Agence Parcs Canada  
Réfection du quai de Grande-Grave – Parc National Forillon  
Projet N° 1413-5  
Addenda n° 02

## **PRÉCISIONS ET MODIFICATIONS AUX PLANS ET DEVIS**

Administrateur de projets APC PCA Project Manager	
No de projet 1413-5	No de contrat 45377057
Norm du fichier RESTAURATION DU QUAI DE GRANDE-GRÈVE	No de classement 2017-12
No de plan ou dessin 159000094-PO	No feuille 2/12

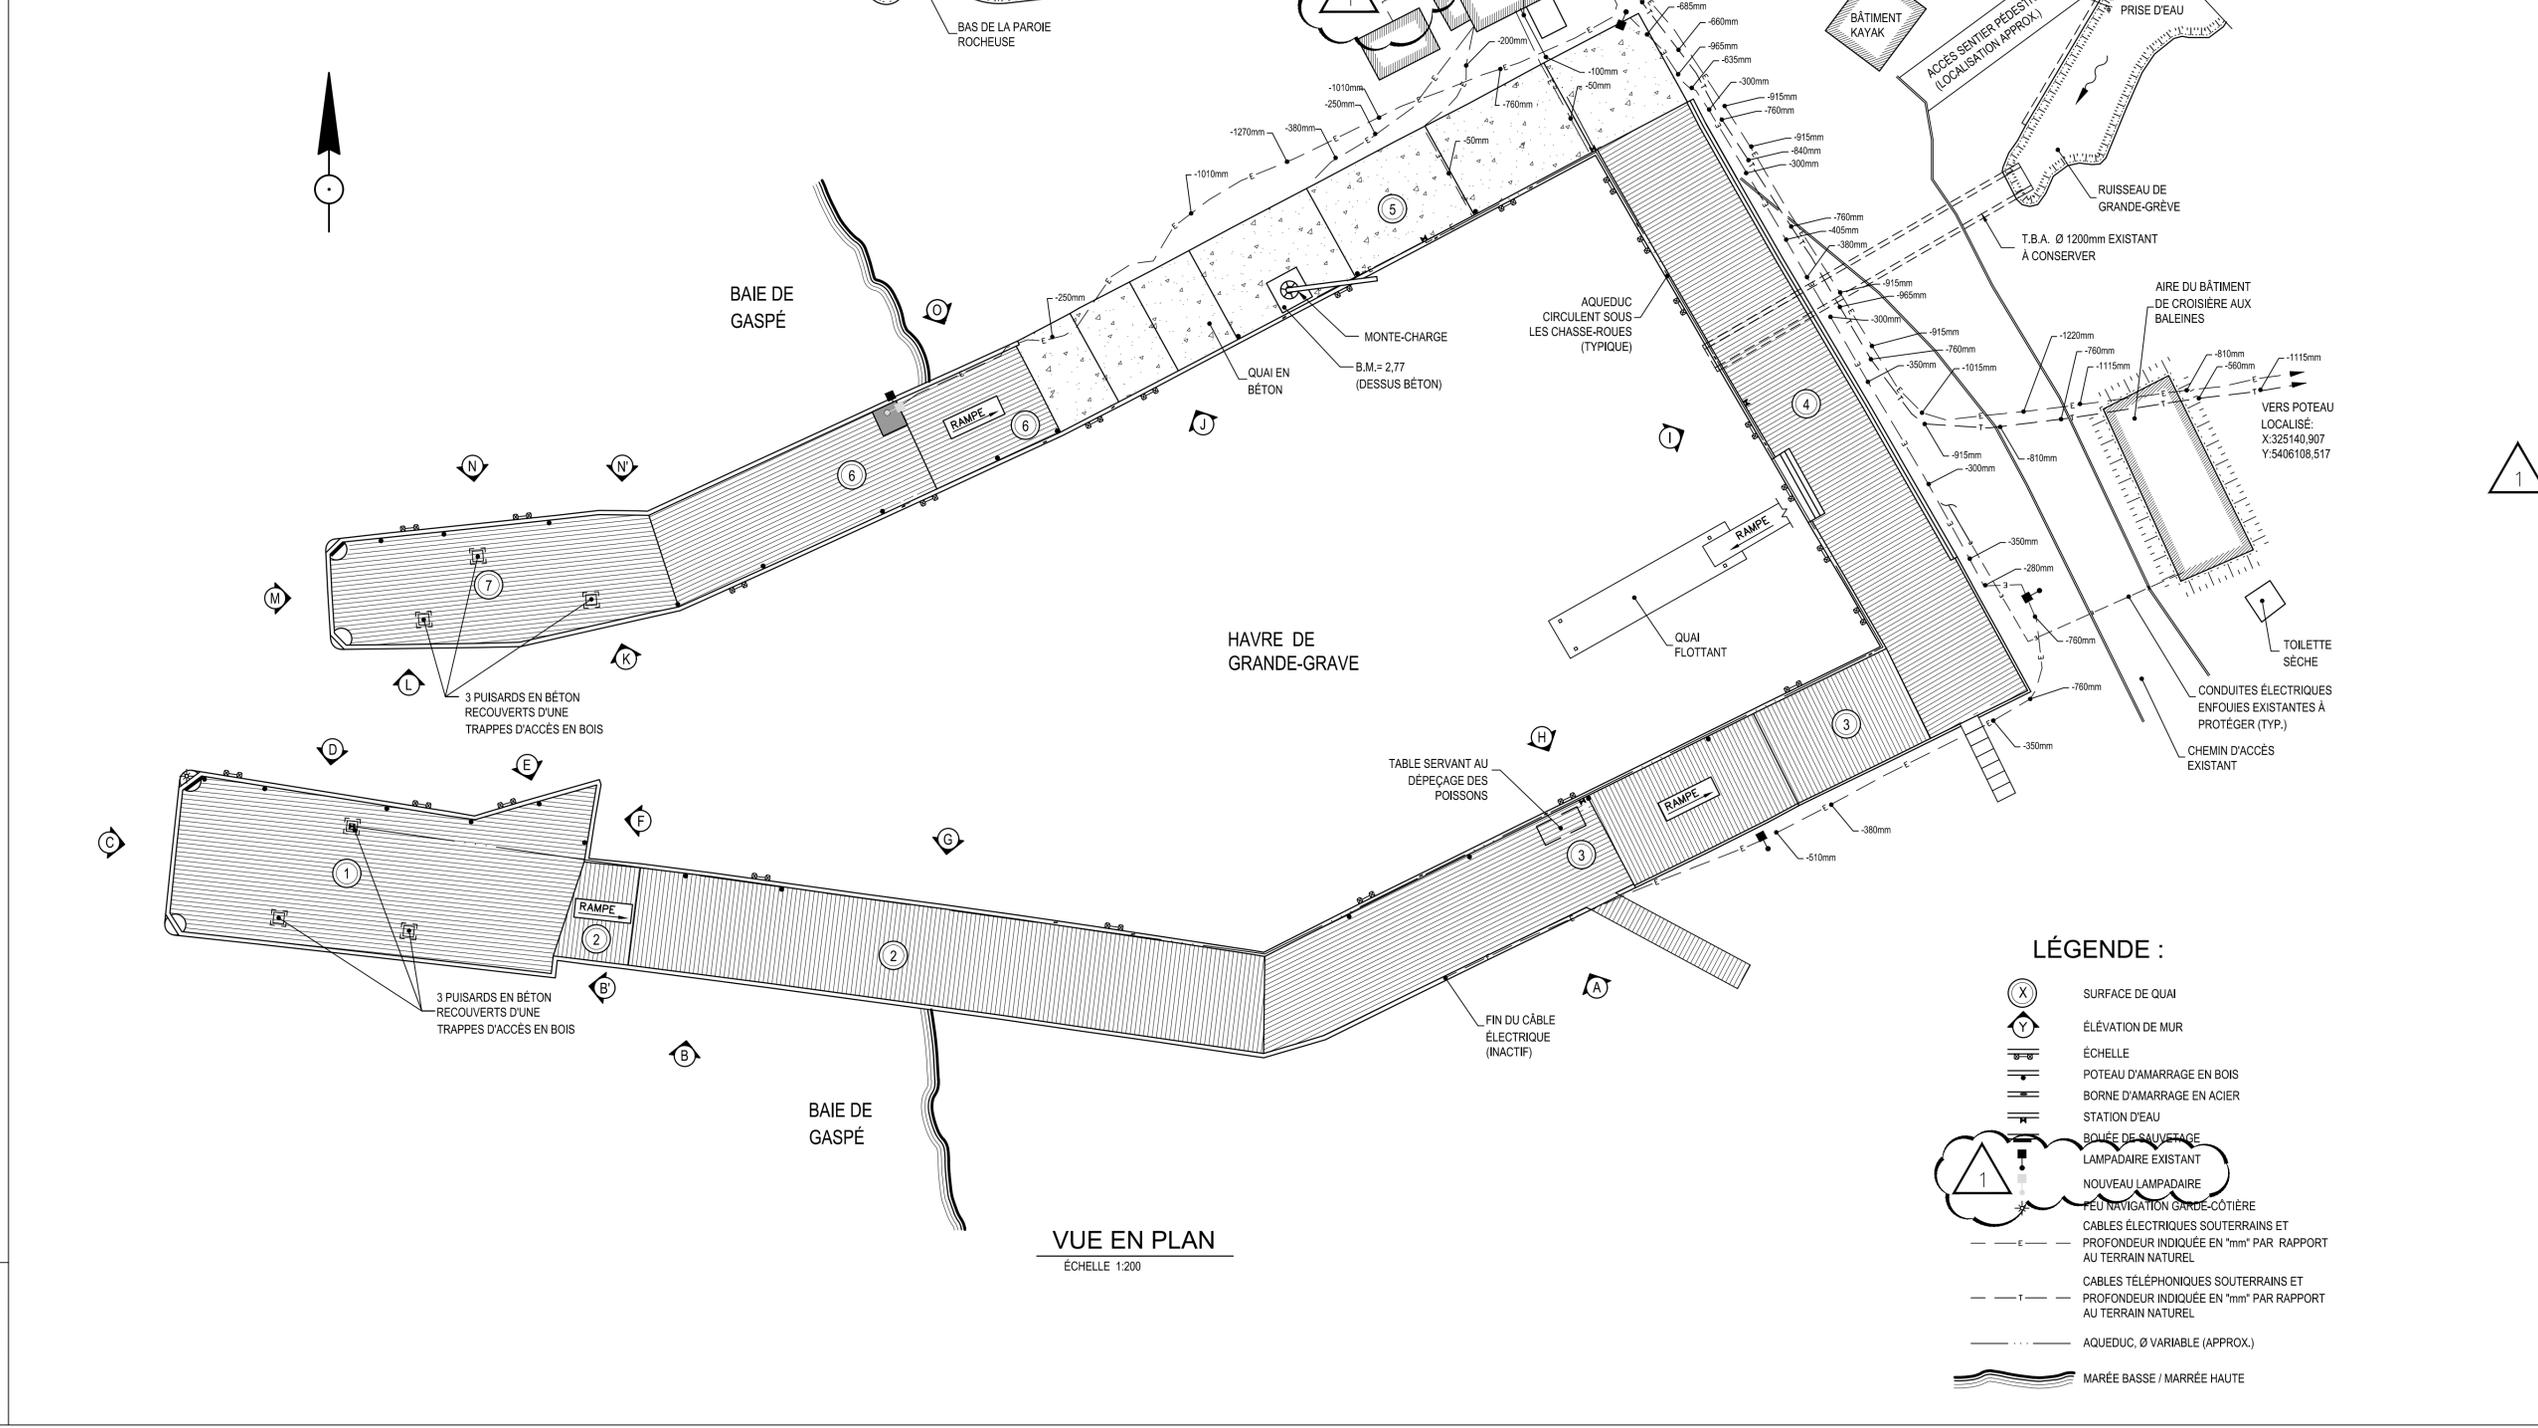
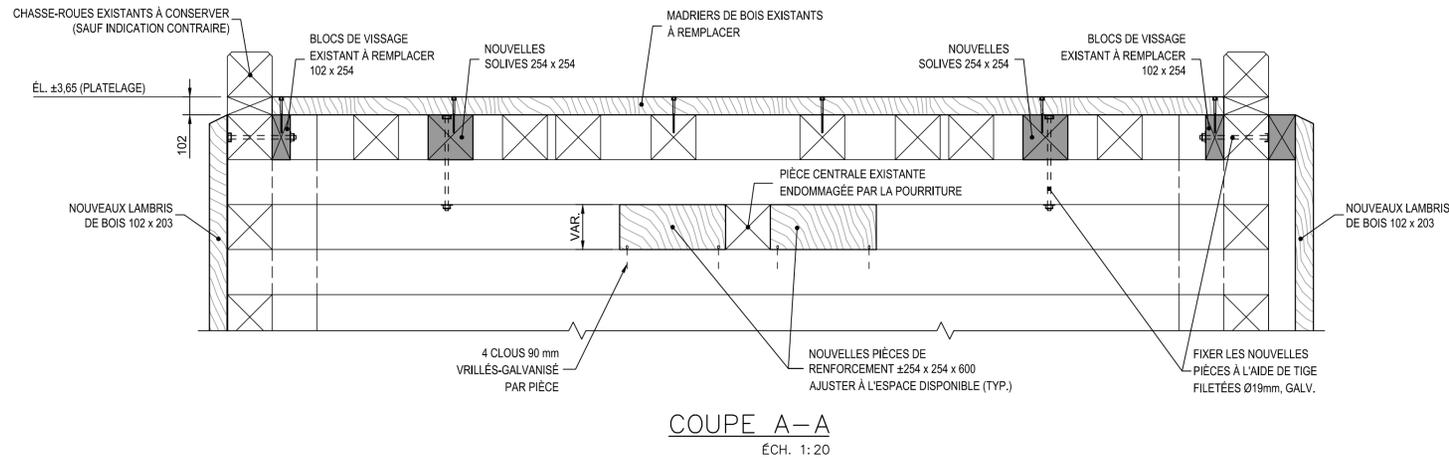
- 1.1 Modifications apportées au cahier de plan, le feuillet 2 est supprimée et remplacée par le feuillet 2 - Addenda n° 2:**
- Ajout d'un conduit électrique souterrain entre le bâtiment des pêcheurs et le bâtiment adjacent.

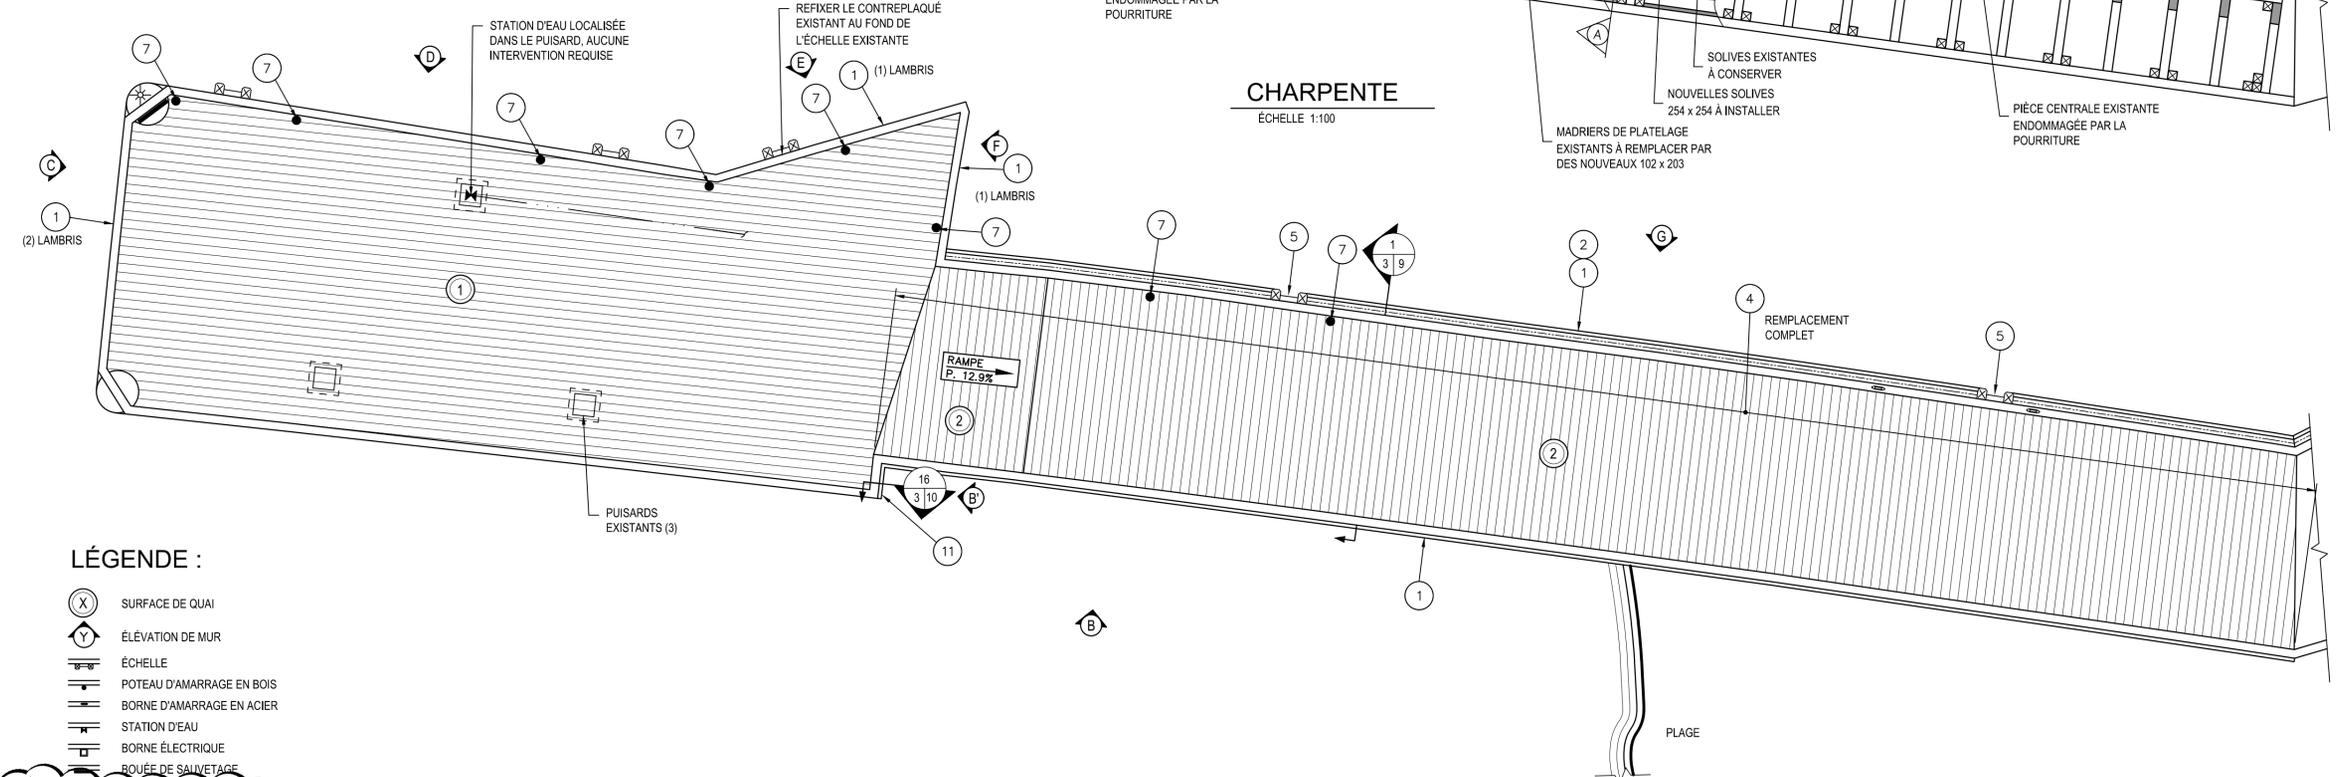
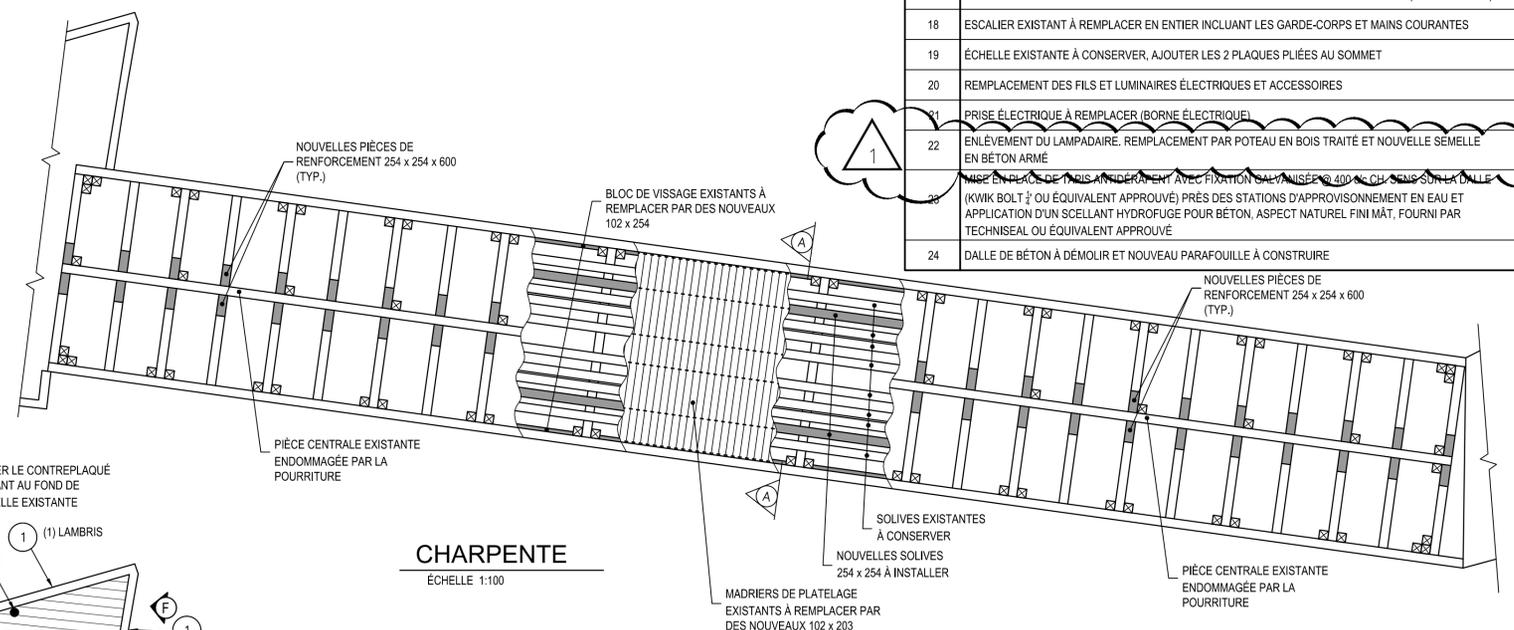
- 1.2 Modifications apportées au cahier de plan, le feuillet 3 est supprimée et remplacée par le feuillet 3 - Addenda n° 2:**
- Modification de la description de l'intervention n° 22.

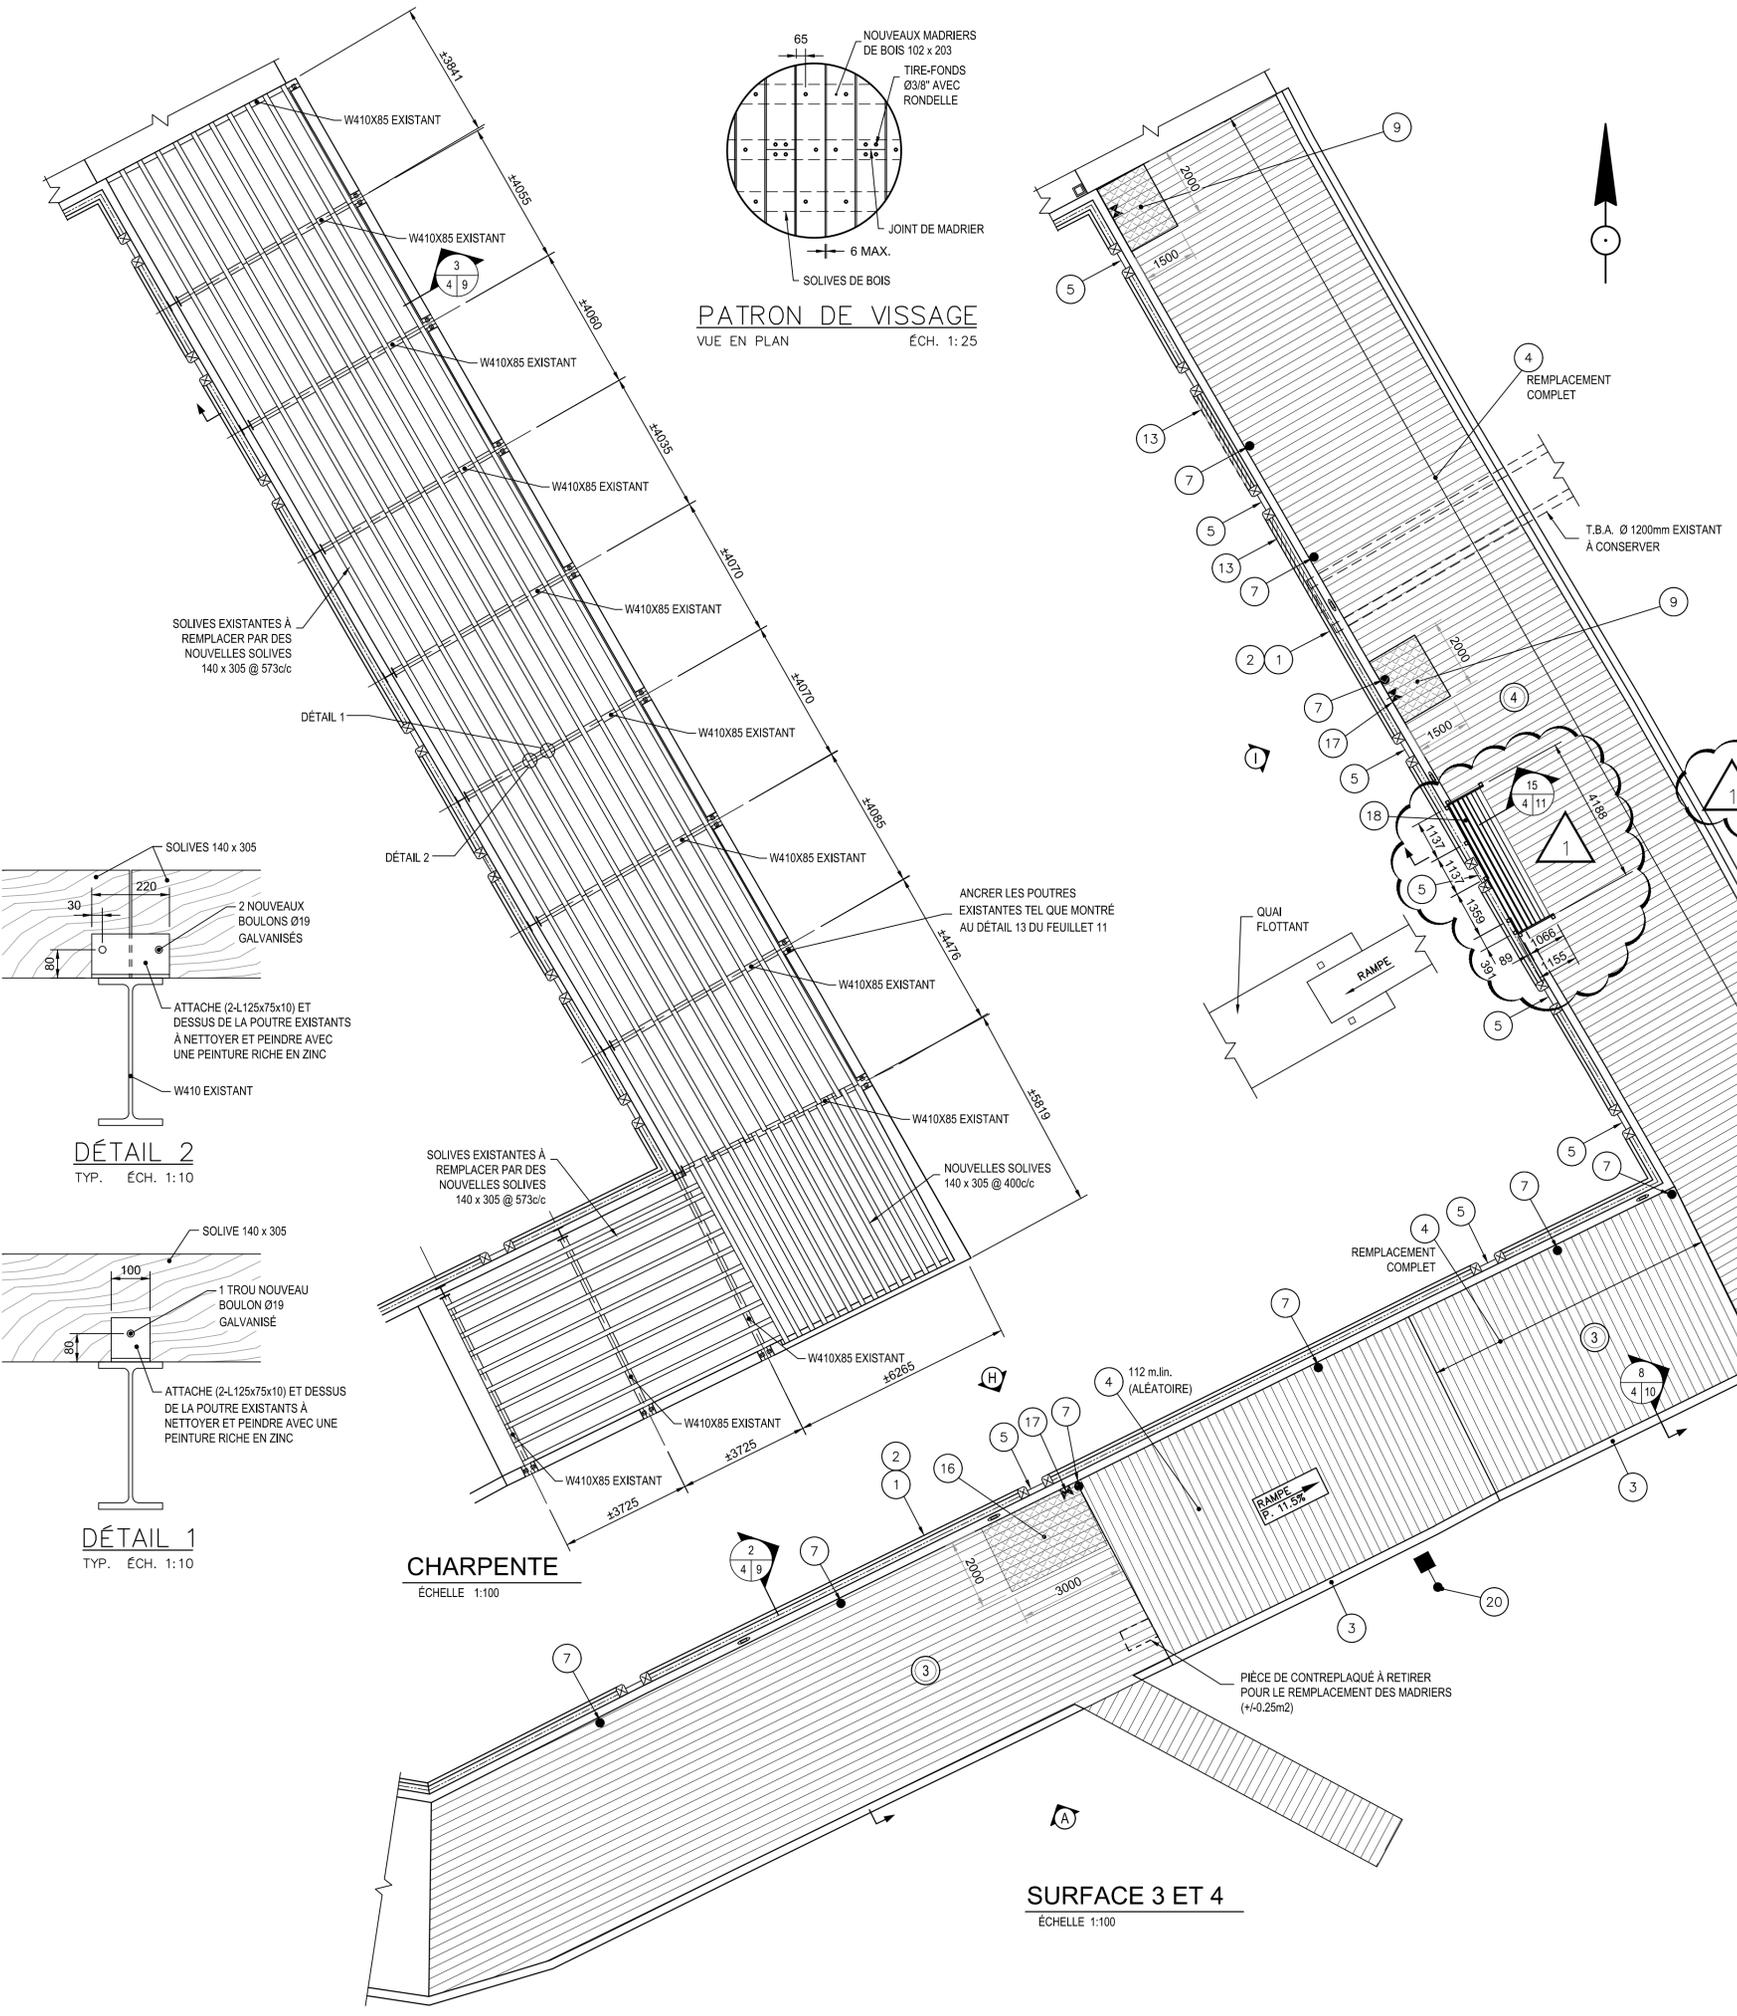
- 1.3 Modifications apportées au cahier de plan, le feuillet 4 est supprimée et remplacée par le feuillet 4 - Addenda n° 2:**
- Modification de la description de l'intervention n° 22.

- Ajout des poteaux pour garde-corps de l'escalier existant à remplacer (intervention n° 22).
- 1.4 Modifications apportées au cahier de plan, le feuillet 5 est supprimée et remplacée par le feuillet 5 - Addenda n° 2:**
